Keuringsverslag van een elektrische laagspanning- en zeer lage spanningsinstallatie

NIET CONFORM

Straatnaam Oude-Godstraat
Huisnummer 57
Busnummer
Postcode 2650
Gemeente EDEGEM
Land België

Controlebezoek van een oude huishoudelijke elektrische installatie van een wooneenheid bij verkoop op vraag van de verkoper volgens (KB 08/09/2019) - AREI Boek 1- 8.4.2. en 8.2.1. en 4.2.4.3.

VERDEELBORD
 OUDE GODSTRAAT 57
 EDEGEM

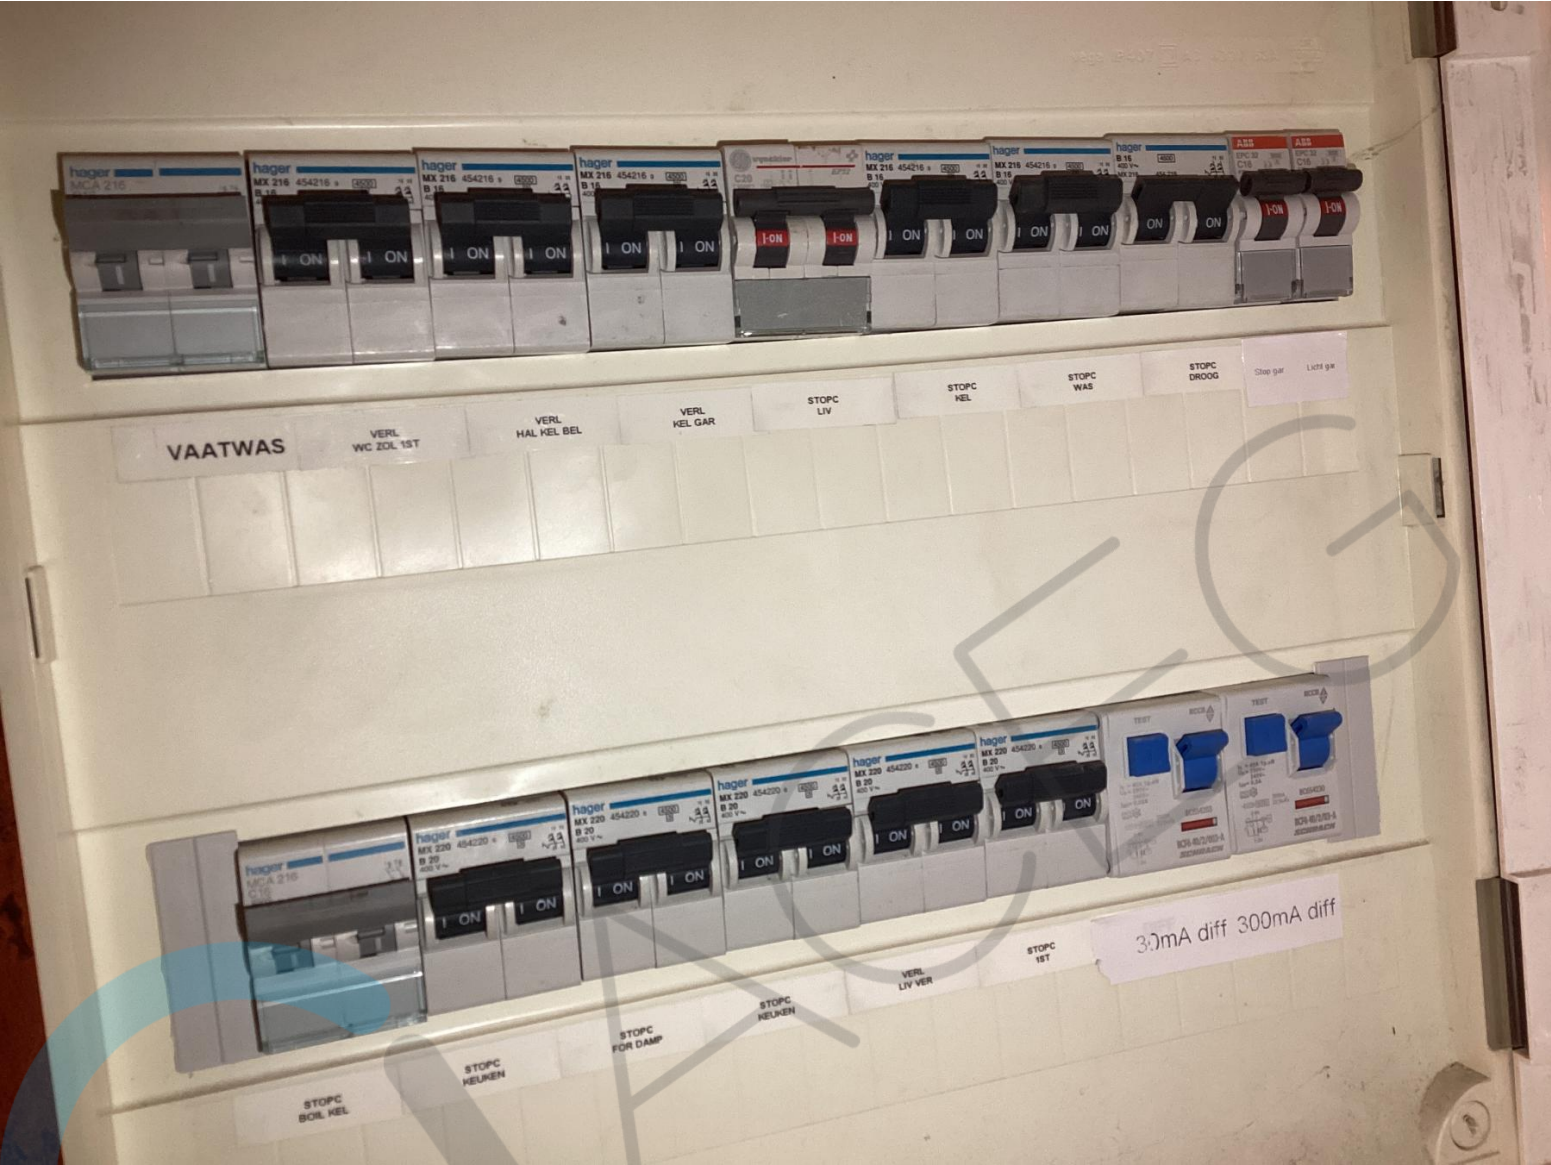
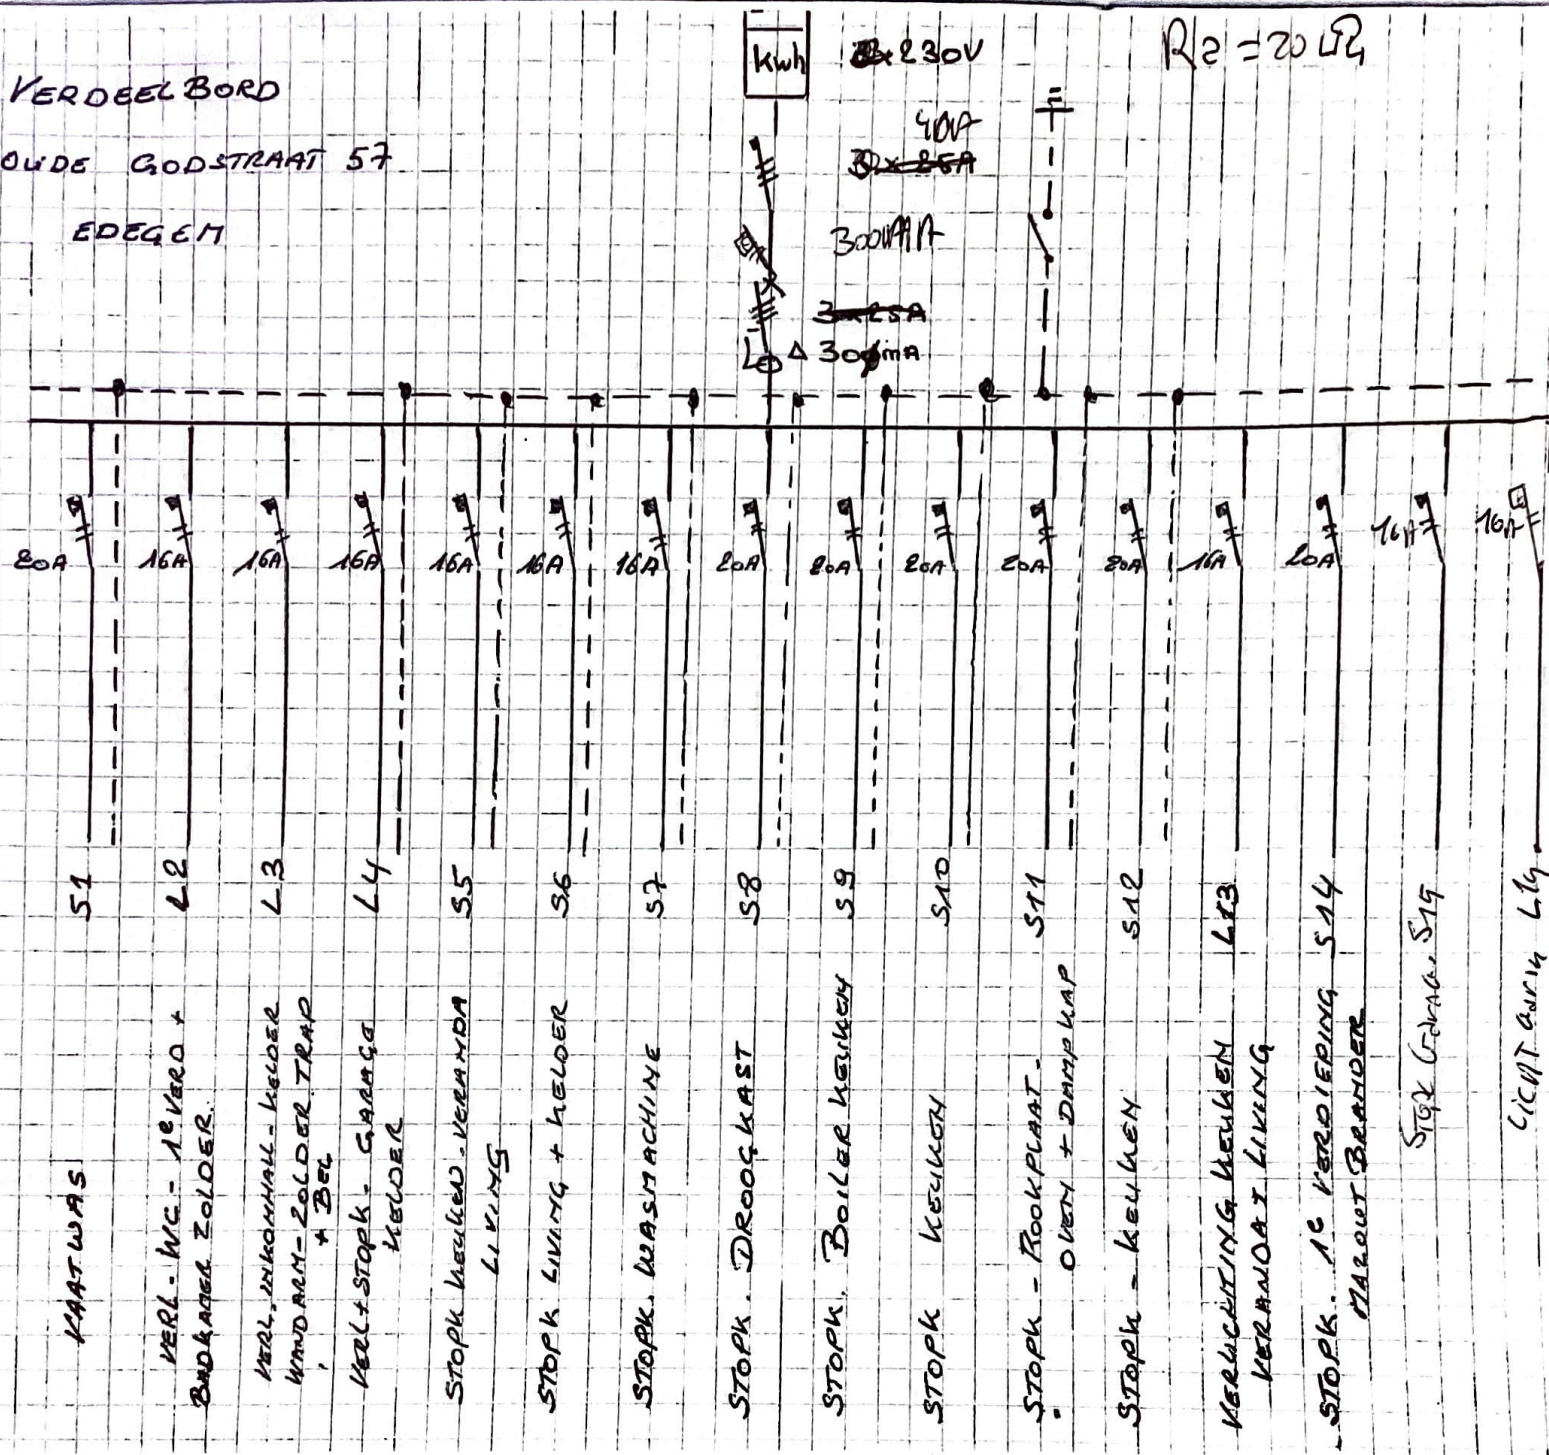
- I1.02 Eéndraadschema van de installatie komt niet overeen met de werkelijkheid. (Boek 1 Afdeling 2.12 - 2.13 en 3.1.2 en 9.1.2)
- I1.04 Situatieschema van de installatie komt niet overeen met de werkelijkheid. (Boek 1 Afdeling 2.12 - 2.13 en 3.1.2 en 9.1.2)

- I1.06 De gebruikte symbolen op het eendraadsschema en/of situatieplan stemmen niet overeen met deze opgenomen in tabel 2.23. (Boek 1 onderafdeling 3.1.2.1.a)
